Aktenzeichen **00941-21-111**

Vorhaben Vorbescheid zum Ersatzneubau von zwei Einfamilienhäusern
Antragsteller Herr Martin Zimmermann, Dr.-Heinrich-Jasper-Straße 20, 37581 Bad Gandersheim

Grundstück **Bad Schandau (01814), Bad Schandau, Basteistraße 40**
Lage **Gemarkung Bad Schandau, Flurstück 499**

Vorbescheid

Bad Schandau, Basteistraße 40
 Lageplan M. 1:500 (DIN A3)
 mit vorl. Bebauung (Abriß)
 und Neubebauung (2 Baufelder für EFH)
 10.04.2021 R. Zimmer

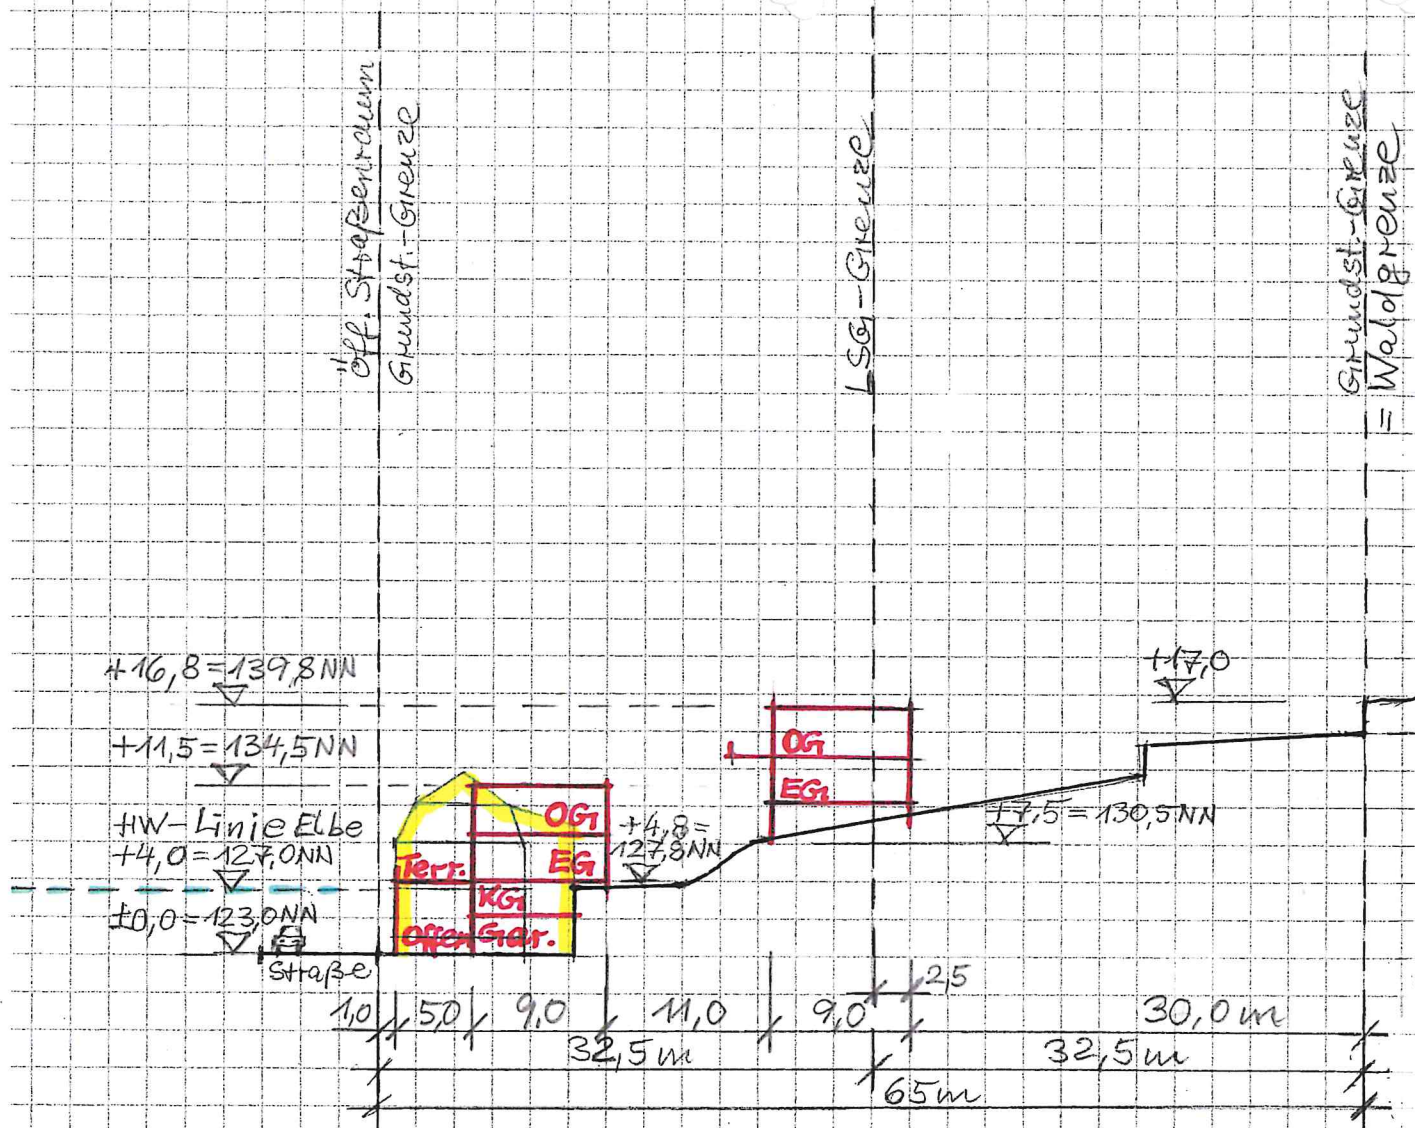
1. Der beantragte Vorbescheid zum Ersatzneubau von zwei Einfamilienhäusern auf dem Flurstück 499 der Gemarkung Bad Schandau ist unter Beachtung der Nebenbestimmungen zulässig.
2. Der bestätigte Lageplan M 1: 500 vom 10.04.2021 ist Bestandteil dieses Bescheides.
3. Der Antragsteller trägt die Kosten des Verfahrens. Die Kostenfestsetzung ergeht als gesonderter Bescheid.

Im anliegenden Lageplan wurden zwei Einfamilienhaus-Baufelder rot in das blau umrandete Flurstück 499 eingezeichnet.

1. Ist es bauplanungsrechtlich zulässig
 - im nördlichen Baufeld einen zweigeschossigen Baukörper von 110 m² Grundfläche zuzüglich Balkonfläche zu errichten ?

- im südlichen Baufeld einen Baukörper von 146 m² Grundfläche für das Garagengeschoss und das "Keller"geschoss sowie von 110 m² Grundfläche zuzüglich Balkon-/ Terrassenfläche für die zwei Wohngeschosse zu errichten ?

1. Der laut Antrag vorgesehene Teil des Flurstückes 499 der Gemarkung Bad Schandau wird dem Innenbereich gemäß § 34 Abs. 1 Baugesetzbuch (BauGB) zugeordnet.

Querschnitt vorl. Gelände
(Jst-Zustand mittig v. Flst. 499)

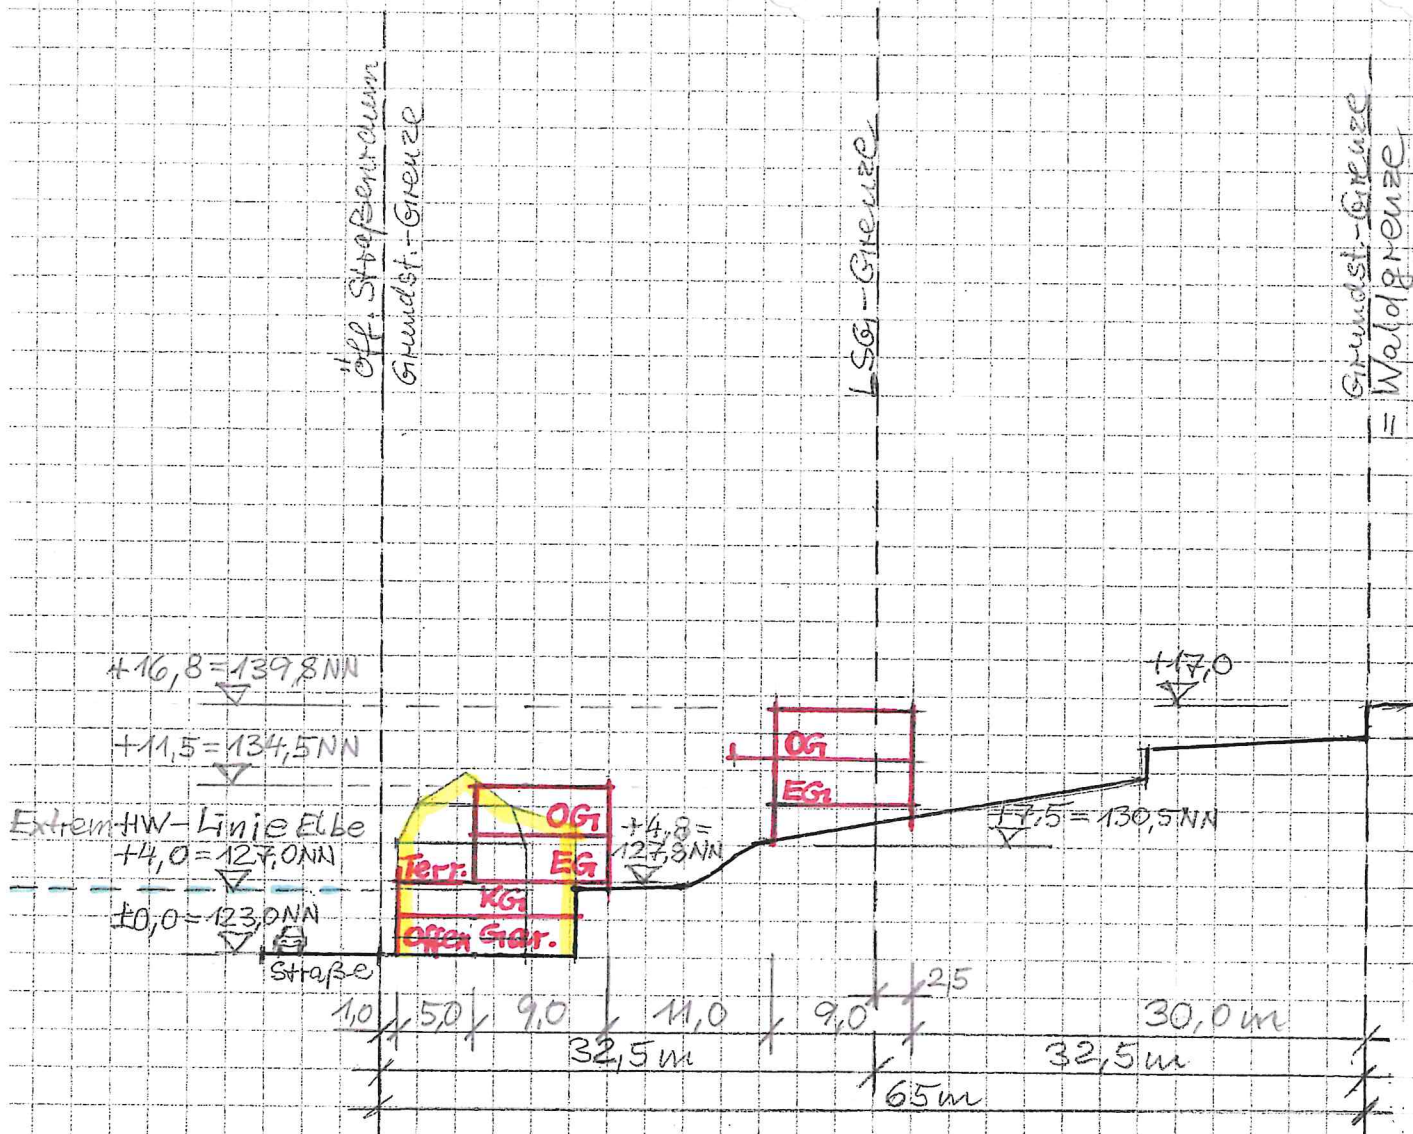
Tektur (nur KG südß. Gebäude geändert)

Vorhandenes Gebäude, M. 1:200

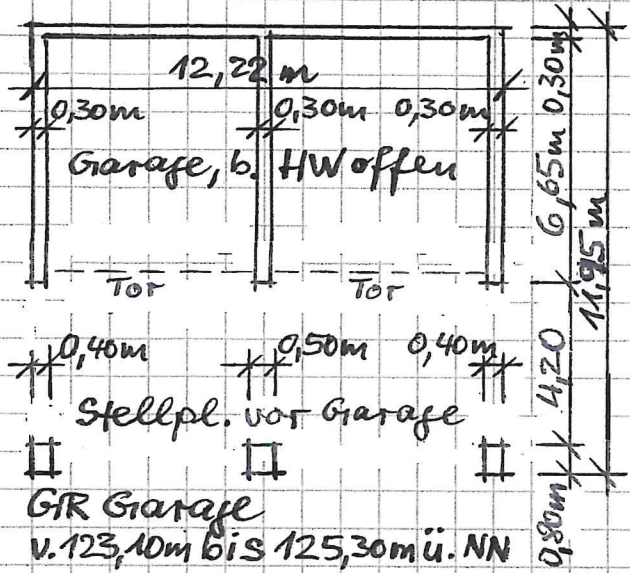
Berechnung der Wasserverdrängung

• bei HQ 300 / Wasserstand $126,00 \text{ m ü. NN}$;
 $153,84 \text{ m}^2 \times 2,90 \text{ m} = 446,14 \text{ m}^3$

zzgl. Treppenvorbau
 $9,50 \text{ m} \times 1,20 \text{ m} \times \text{i.M. } 0,25 \text{ m} = \frac{2,85 \text{ m}^3}{448,99 \text{ m}^3}$

• bei Extrem-HW / Wasserstand $127,00 \text{ m ü. NN}$;
Stand HQ 300 (n.o.) = $448,99 \text{ m}^3$

zzgl. $153,84 \text{ m}^2 \times 1,00 \text{ m} = \frac{153,84 \text{ m}^3}{602,83 \text{ m}^3}$

Das Bestandsgebäude verdrängt

- $448,99 \text{ m}^3$ Wasser bei HQ 300
- $602,83 \text{ m}^3$ Wasser bei Extrem-HW.

Geplantes südl. Gebäude, M. 1:200

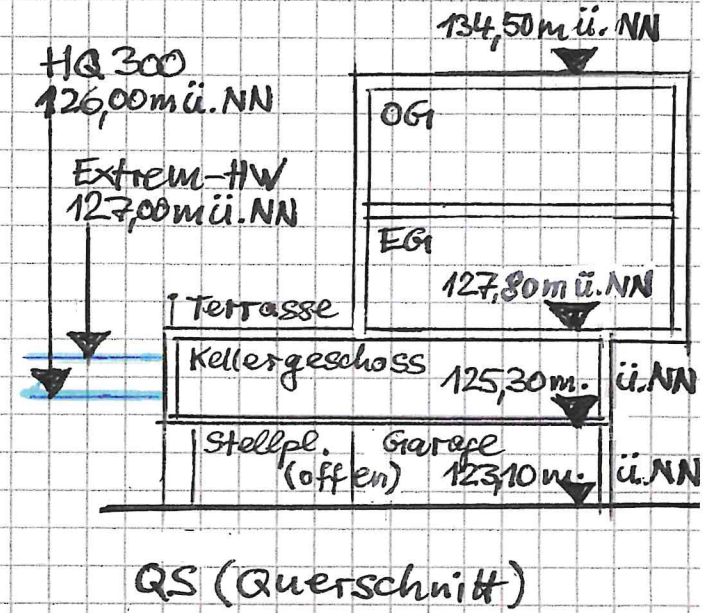
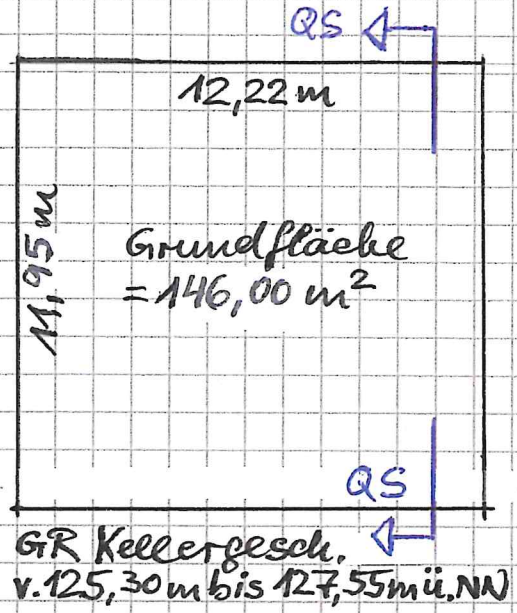
Berechnung der Wasserverdrängung

- bei HQ 300 / Wasserstand 126,00 m ü. NN:
 - Wände: $(12,22m + 3 \times 6,65m) \times 0,30m \times 2,20m = 11,85m^3$
 - Stützen: $(2 \times 0,40m + 0,50m) \times 0,80m \times 2,20m = 2,29m^3$
 - Keller: $12,22m \times 11,95m \times 0,70m = 102,20m^3$
 - 116,34 m³
- bei Extrem-HW / Wasserst. 127,00 m ü. NN:
 - Stand HQ 300 (o.o.) = 116,34 m³
 - zzgl. $146,00m^2 \times 1,00m = 146,00m^3$
 - 262,34 m³

- Das geplante südl. Geb. verdrängt
- 116,34 m³ Wasser bei HQ 300
 - 262,34 m³ Wasser bei Extrem-HW

- bei HQ 300 / Wasserst. 126,00m ü. NN:
 - $448,99m^3(\text{alt}) - 116,34m^3(\text{neu}) = 332,65m^3$ Verbesserung
- bei Extrem-HW / 127,00m ü. NN:
 - $602,83m^3(\text{alt}) - 262,34m^3(\text{neu}) = 340,49m^3$ Verbesserung
